Parere n. 3432 del 22 maggio 2020

Progetto:	<p style="text-align: center;"><i>Verifica di ottemperanza</i></p> <p style="text-align: center;">Progetto di completamento di Fiumicino Sud – Aeroporto Leonardo da Vinci - “Sistema Aerostazioni lato Est, lotto 2 – Estensione T1, Nodo Area imbarco D e Area Imbarco C (progetto 19).”</p> <p style="text-align: center;">Ottemperanza alle prescrizioni A.3 lettere b) del Decreto n. 236 del 8/08/2013 modificato dal D.M. 304 del 11/12/2014</p> <p style="text-align: center;">ID_VIP 5098</p>
Proponente:	ENAC

ID_VIP 5098 Progetto di completamento di Fiumicino Sud - Aeroporto Leonardo Da Vinci (RM) - DM VIA n. 236/2013. Verifica di ottemperanza prescrizioni : A.3 b) – Sistema Aerostazione lato Est, lotto 2 – stralci 3 (Estensione T1) e 4 (Nodo Area Imbarco D e Area Imbarco C) , progetto 19

CONSIDERATO il caso di applicazione come riportato nella figura che segue

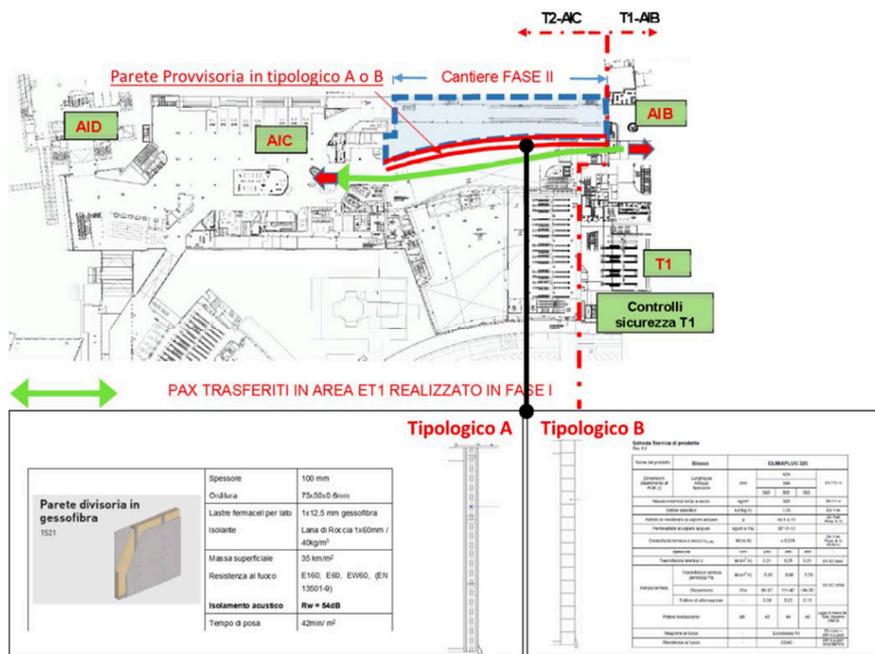
CONSIDERATO E VALUTATO positivamente che nei cantieri allestiti all'interno dei Terminal, laddove per motivi di operatività aeroportuale non vi sia la possibilità di interdire l'intera area al transito dei passeggeri, viene sempre realizzata una parete provvisoria fonoassorbente che separa fisicamente l'area di cantiere dall'area di transito, anche al fine di ridurre al minimo le emissioni acustiche derivanti dalle lavorazioni stesse.

CONSIDERATO che allo scopo vengono utilizzate due tipologie di parete: parete in pannelli in Gessofibra, ovvero parete in blocchi di calcestruzzo autoclavato. Le pareti possono essere proseguite fino al primo strato utile ai fini dell'abbattimento acustico, ad esempio con innesto su controsoffitto (qualora fonoassorbente) o direttamente su solaio superiore. Di seguito le caratteristiche indicate per la parete in gessofibra che come si evince hanno elevato potere fonoassorbente in grado, quindi, di assicurare il rispetto del comfort acustico dei passeggeri in transito

per il progetto “Sistema Aerostazioni lato Est, lotto 2 – Estensione T1, Nodo Area imbarco D e Area Imbarco C (progetto 19)” la prescrizione di cui alla lettera A.3 lettere b) è stata ottemperata
